Groupe de travail du bruit

Rapport du Groupe de travail du bruit et des pneumatiques sur sa soixante et onzième session

« **Positionnement des microphones pour l'essai de mesure du bruit à l'arrêt**

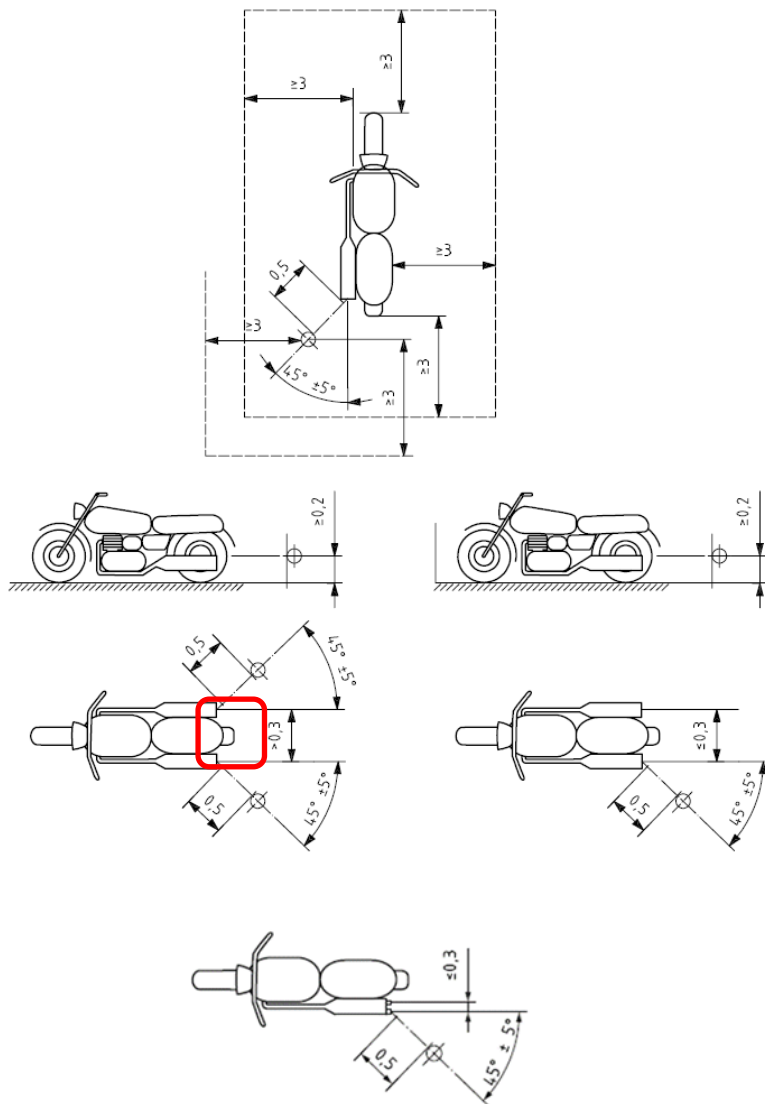
Amendements au Règlement ONU n° 41 adoptés (sur la base du document GRBP-71-10)

Annexe 3, paragraphe 2.4.1, lire :

Si le véhicule possède deux sorties d'échappement ou davantage espacées de ~~moins~~ de 0,3 m **au maximum** et raccordées au même silencieux, une seule mesure est effectuée. Le microphone est placé devant la sortie la plus éloignée de l'axe longitudinal du véhicule ou, si celle-ci n'existe pas, devant la sortie la plus haute. **La mesure de 0,3 m doit être effectuée dans un plan unique perpendiculaire à l'axe du flux des gaz d'échappement.**
